Modifikation des P200mm um das Klopfen des Refrigerators zu unterdrücken.

Effelsberg, den 14.08.2019

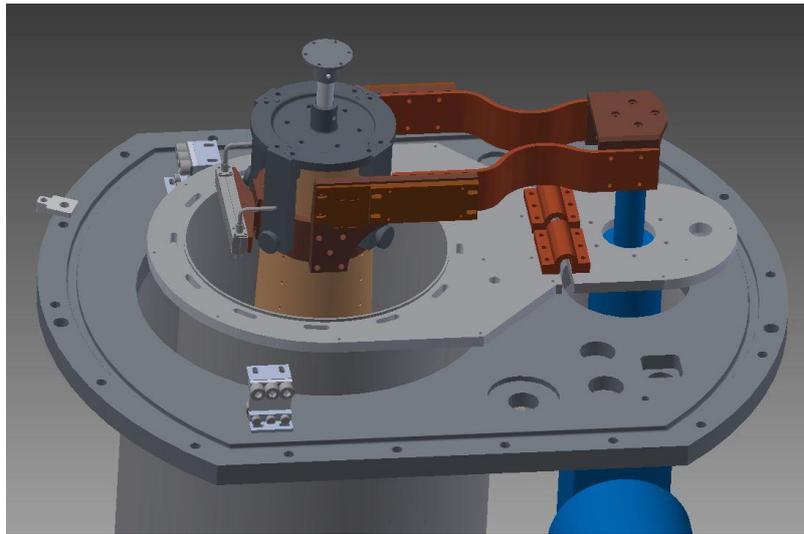
Schlussfolgerung: muss am Zylinder liegen. Nach eingehender Betrachtung des mechanischen Modells wurde festgestellt, dass bei Kühlung ein Kippmoment auf die Anschlussplatte der ersten Stufe des Kaltkopfes ausgeübt wird. Die Länge des 675mm langen 70K Schild-Rohrs verkürzt sich bei 15K um ca. 4mm gegenüber dem Zustand bei 300K. Da das Rohr an der Fensterseite des Dewars fixiert ist, wirkt sich diese Verkürzung als Kippmoment auf die Befestigungsplatte des Zylinders aus (siehe Skizze).

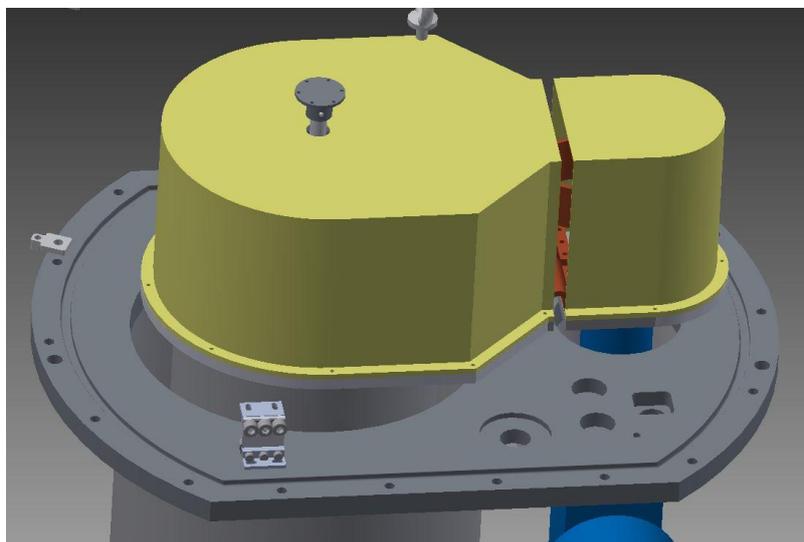
Das Problem soll durch Trennen der Bodenplatte des 70K Schildes und Überbrückung mit elastischen Kupferbändern vermieden werden. Zudem soll ein neuer Kühlzylinder eingebaut werden, da zu erwarten ist, dass dieser durch die mechanische Beanspruchung entweder durch Oberflächenverschleiß oder Verzug oder beides geschädigt ist.

Das auf der nun aufgetrennten 70K Kühlplatte aufsitzende 70K Schild aus vergoldetem Cu muss ebenfalls aufgetrennt werden:
